**Avis de la Mission régionale d'autorité environnementale
de la région Nouvelle-Aquitaine
sur le projet d'exploitation d'une carrière d'argile à ciel ouvert
à Vitrac-Saint-Vincent et Cherves-Châtelars (16)**

n°MRAe 2021APNA6

dossier P-2020-10349

Localisation du projet : Vitrac-Saint-Vincent et Cherves-Châtelars (16)
Maître(s) d'ouvrage(s) : Terreal (SAS)
Avis émis à la demande de l'Autorité décisionnaire : Préfète de la Charente
en date du : 19 novembre 2020
dans le cadre de la procédure d'autorisation : Autorisation environnementale

Schéma de principe de gestion des eaux de ruissellement (source : page 227)

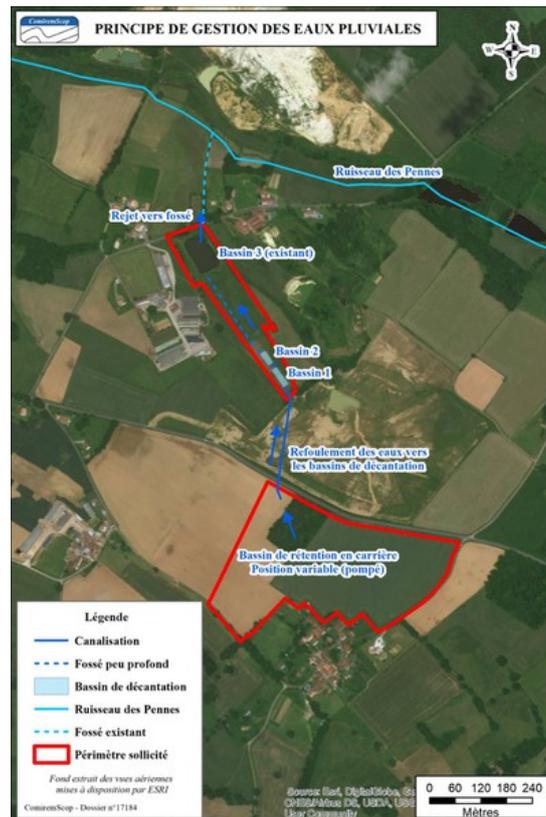
Les eaux de ruissellement de la future zone d'exploitation de la carrière sont actuellement dirigées vers les fossés longeant les voies de communication, au nord, ou vers le talweg à l'est du site puis le ruisseau de Rivallon. L'exploitation nécessitera la rétention et le traitement des eaux de ruissellement chargées en matières en suspension (particules argileuses) avant leur rejet dans le milieu naturel. L'infiltration des eaux dans les horizons argileux étant faible, il convient de prévoir la gestion des eaux pluviales jusqu'à des phénomènes intenses. Afin de se prémunir du départ de fortes charges de matières en suspension lors de ces épisodes, les eaux de ruissellement seront systématiquement collectées au droit des zones découvertes (zone d'extraction) : les eaux s'accumuleront en fond de carrière où un bassin d'au moins 1 000 m² sera aménagé puis seront pompées et dirigées vers trois bassins de décantation en série (premier bassin de 700 m², deuxième bassin de 500 m² et troisième bassin correspondant à un plan d'eau existant de 3 900 m²⁵) au lieu-dit Étamenat au nord de la zone d'extraction. **Il n'est fourni aucun élément dans le dossier concernant les volumes des bassins de décantation et l'adéquation aux volumes ruisselés à décanter et il n'est pas apporté d'éléments justifiant que la nature des matériaux à décanter (des argiles et non des sables) correspond bien au domaine de validité de la formule de Hazen utilisée par le porteur du projet. La MRAe recommande de compléter les dossiers par ces éléments.**

Le bassin de fond de carrière ne sera pas pompé immédiatement en cas de période de précipitations, ce qui permettra d'assurer une première décantation des eaux avant rejet vers les bassins aval. La qualité des eaux rejetées dans le milieu naturel sera contrôlée annuellement lors d'une campagne d'extraction, en aval du regard de fuite. Le maître d'ouvrage attend une conformité des eaux rejetées à la réglementation compte-tenu de son expérience dans le cadre d'exploitation de carrières similaires. Un flocculant et un coagulant pourront être utilisés en cas de mesures de particules argileuses trop fines pour décanter naturellement. Les
